**Avis de la Mission Régionale d'Autorité environnementale  
de Bourgogne-Franche-Comté  
sur le projet éolien « Pérouse »  
sur la commune de Courchaton (70)**

N °BFC-2023-2798

Extrait de la cartographie DREAL BFC sur les projets éoliens (mars 2023)

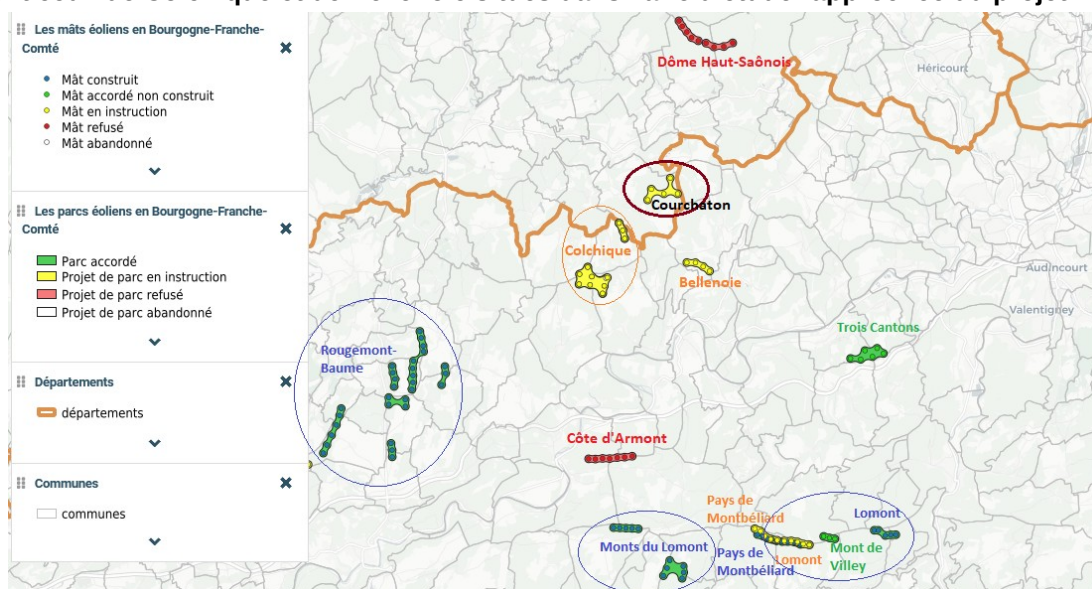
Le projet de Colchique (11 mâts, à 1,9 km) n'est pas pris en compte, car refusé selon le dossier, mais il mériterait de l'être, puisqu'il est toujours en cours d'instruction dans le cadre de la procédure contentieuse. Il conviendrait également de prendre en compte le projet de Bellenioie en cours d'instruction (4 mâts, 3,6 km), voire celui refusé, mais non purgé de tout recours, de la Côte d'Armont (7 mâts, 13,5 km). **La MRAe recommande de prendre en compte l'ensemble des projets éoliens dans un rayon de 20 km pour l'analyse des effets cumulés, notamment ceux de Colchique et de Bellenioie situés dans l'aire d'étude rapprochée du projet.**
